Objet : Avis final - Projet de réfection du quai Mgr. Blanche du Port de Sept-Îles, Excavation des sédiments contaminés

Objet : Caractérisation complémentaire des sédiments en vue des travaux de dragage – Réfection et prolongement du quai Mgr-Blanche pour l'escale des croisières à Sept-Îles

Quai des croisières de Sept-Îles

**Caractérisation
- Phase II -**

Carte 1

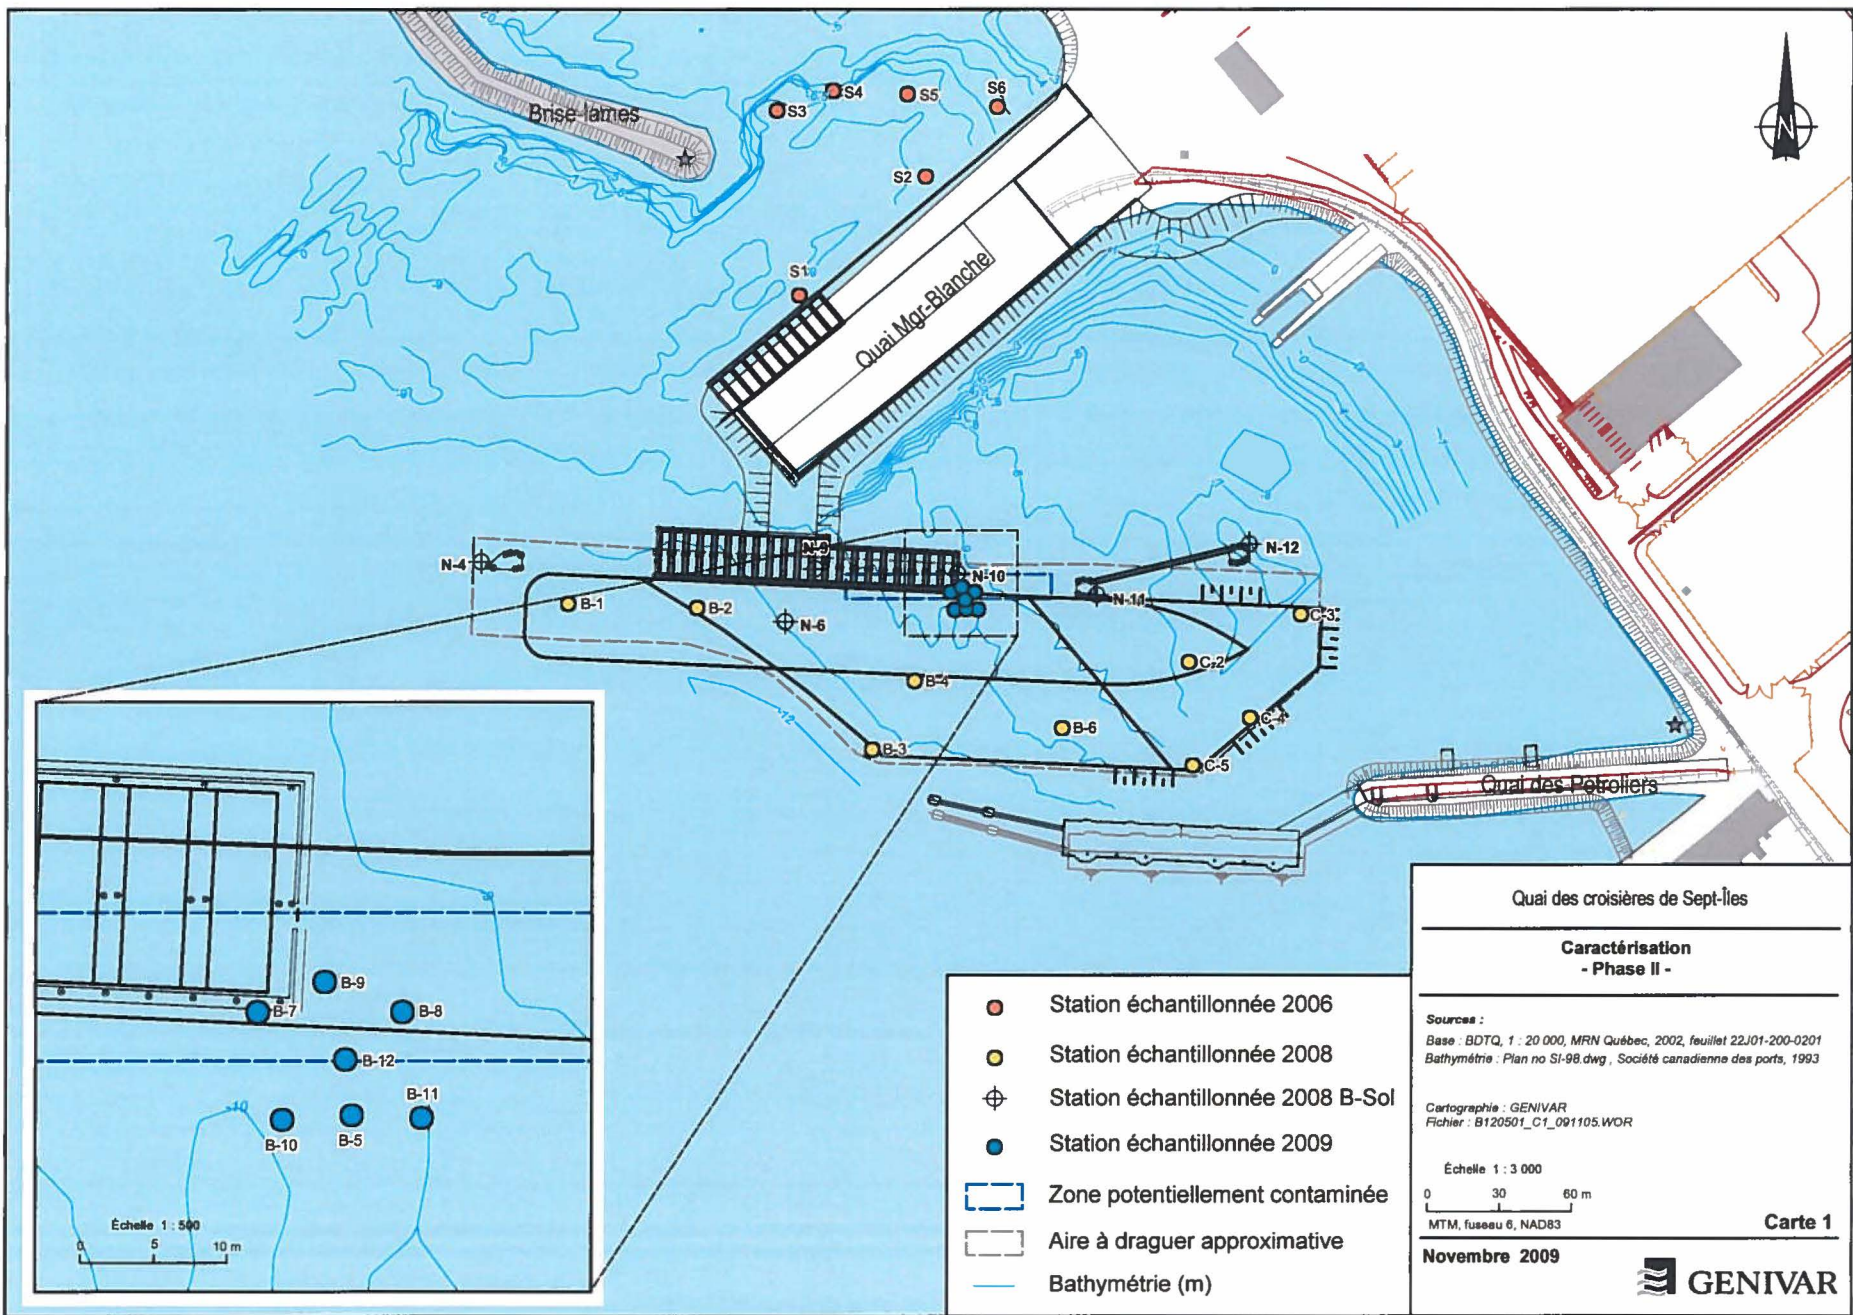
1. Tout d'abord, nous avons remarqué un manque d'uniformité dans la présentation des données (cartes et tableaux), ce qui rend difficile l'analyse des informations. Pour cette raison, nous souhaiterions obtenir une seule carte (vue en plan) superposant :

- toutes les installations du quai Monseigneur-Blanche actuelles et projetées;
- localisation des pieux si possible ;
- le profil de dragage le plus exact possible;
- tous les points d'échantillonnage dont les données ont été utilisées dans le cadre de la présente évaluation environnementale (B-1 à B-12 ; C-2 à C-5; F-6 à F-9; N-4 à N-12 et tout autre point d'échantillonnage qui se situe dans la zone élargie des travaux);
- ainsi que la zone proposée d'excavation de la contamination.

- La carte 1 faisant partie du document pdf ci-joint (lettre réponse de Génivar, datée du 6 novembre 2009) montre que le point N-9 est inclus dans le gabarit de dragage. Selon notre conversation d'hier, je comprends que le gabarit de dragage actualisé correspond au tracé noir sur la carte du 6 novembre et non pas au tracé brun pâle, ce qui fait que le point N-9 est exclus du gabarit de dragage. Pouvez-vous confirmer ceci SVP?

La localisation des infrastructures actuelles et projetées était présentée à la carte 6 du rapport d'examen environnemental préalable (EEP) pour le projet et montrait également le plan de dragage projeté. Néanmoins, puisque que la carte 6 ne comprenait pas la localisation précise des pieux, une nouvelle carte est présentée en pièce jointe (carte 1) et comprend toutes ces informations. Cette carte montre également l'ensemble des stations échantillonnées dans le cadre du projet et la localisation de la zone proposée d'excavation de la contamination. Quant aux stations S-1 à S-6, échantillonnées en 2006 en prévision de dragage d'entretien au quai Mgr-Blanche, tel que mentionné dans l'EEP, elles ne sont pas situées dans la zone touchée par le présent projet.

Revoici la carte modifiée avec la zone potentiellement contaminée à excaver et à gérer de façon terrestre. Tel que mentionné dans nos réponses, la profondeur d'excavation de cette zone suit le profil de dragage. Comme tu nous l'as mentionné, ces sédiments seront excavés à l'aide d'une benne.

**Caractérisation des sédiments
- Phase II -**

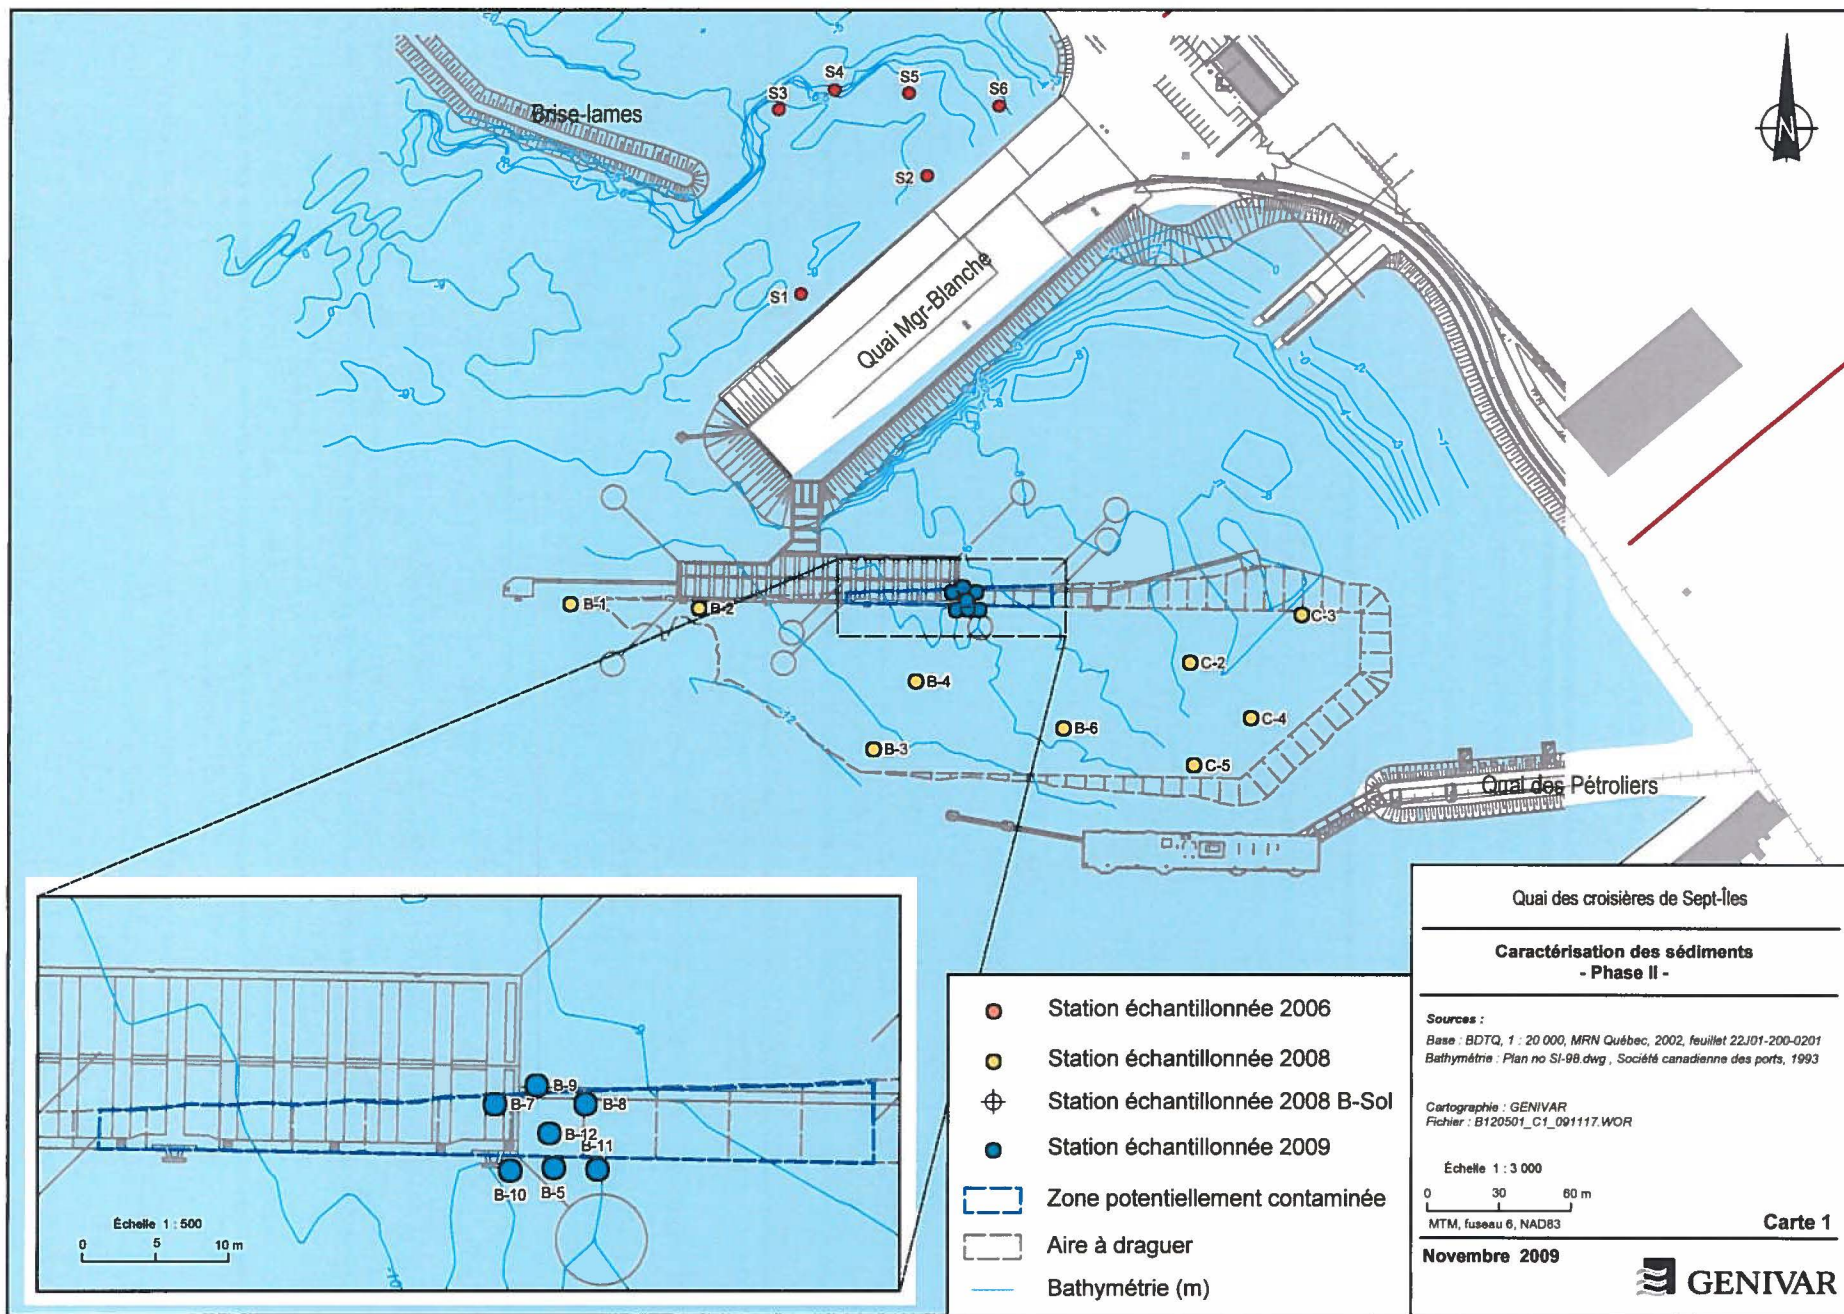
- Dans notre avis d'expert ci-joint (3 novembre 2009), nous avons aussi la question suivante : "Qu'est-ce qui a changé qui fait que la zone d'excavation est passée de 600 m³ à 215 m³? (courriel du 22 octobre 2009 de Manon D'Auteuil)? Est-ce que la profondeur d'excavation demeure 0,76 m? Pouvez-vous préciser toutes les dimensions de la zone d'excavation et justifier ce choix?". Selon notre conversation téléphonique d'hier, je comprends que le déplacement du quai de 7 m vers l'est et le nouveau positionnement du gabarit de dragage font que la zone d'excavation des sédiments contaminés en est par le fait même réduite. **Est-ce possible d'illustrer ces changements sur un schéma ou sur la carte 1 soumise dans la lettre réponse de Génivar du 6 novembre 2009, y indiquer les dimensions les plus exactes possibles de la zone d'excavation et le nouvel emplacement du quai?**
-
